COMUNE DI
COMO

**PISCINA SINIGAGLIA
MOSAICO VASCA
E OPERE DI RIQUALIFICAZIONE**

Perizia di Variante
Var_001_RTV

RELAZIONE SULLA NECESSITÀ DI MODIFICHE E VARIANTI

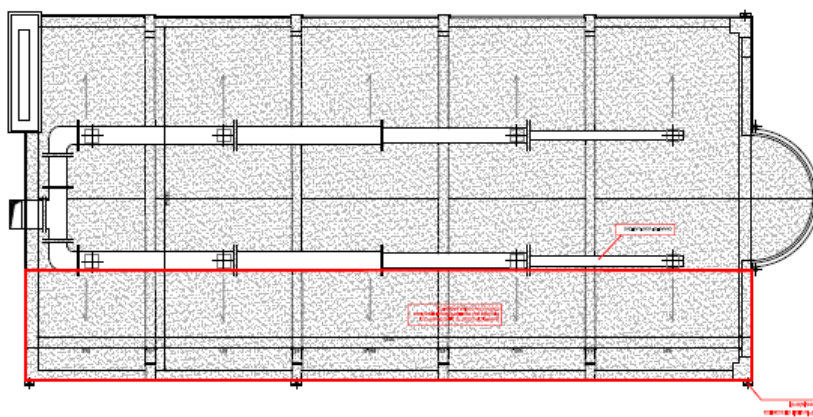
La direzione lavori ha verificato con specialisti di impermeabilizzazione la possibilità di realizzare una nuova impermeabilizzazione in adesione a quella esistente rivelatasi di ottima fattura.

I tecnici non hanno escluso la possibilità che il lavoro potesse avere un buon risultato ma hanno chiarito che la soluzione non sarebbe stata certificabile e la durabilità non sarebbe stata accertabile.

Vista anche la relazione del perito tecnico del tribunale relativa allo stato di ammaloramento del mosaico che indicava come unica soluzione la rimozione di tutti i livelli di impermeabilizzazione indicati come degradati e la ripartenza dal calcestruzzo, la D.L. ha stabilito di procedere in tal senso per poter garantire qualità e durabilità del mosaico.

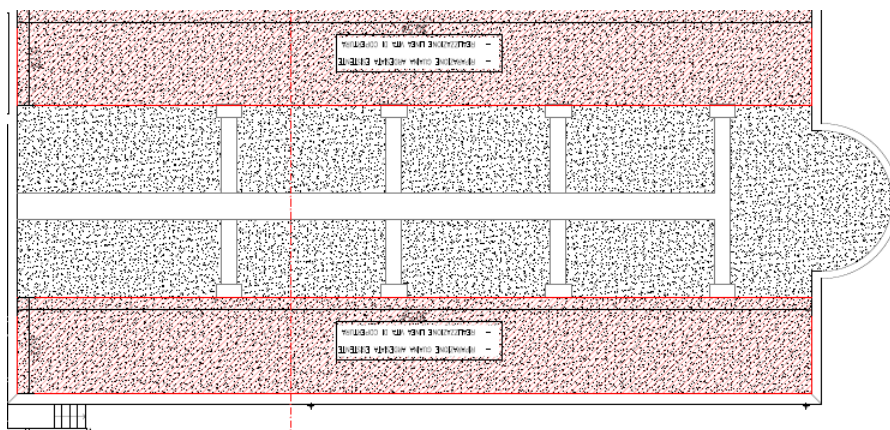
Lo studio di fattibilità del 2021 e il conseguente progetto esecutivo validato nel novembre 2021 prevedevano la realizzazione di una fascia integrativa di impermeabilizzazione sul lato nord dell'edificio.

In occasione dell'aggiornamento del progetto esecutivo validato a maggio 2023 avendo verificato infiltrazioni anche sul lato sud, era stata prevista una integrazione anche sul tale lato.

In occasione di eventi atmosferici rilevanti durante l'estate 2023 avvenuti a vasca vuota hanno evidenziato che le perdite si sono ulteriormente ampliate e che interventi parziali come quelli previsti non darebbero sufficiente garanzia di tenuta.

Alla luce di tale circostanza l'amministrazione ha stabilito di realizzare un intervento mirato ad un complessivo ripristino dell'area con un nuovo sistema di impermeabilizzazione del livello.

In base a tale circostanza, gli interventi parziali si rendono superflui e se ne prevede lo stralcio dal presente progetto.
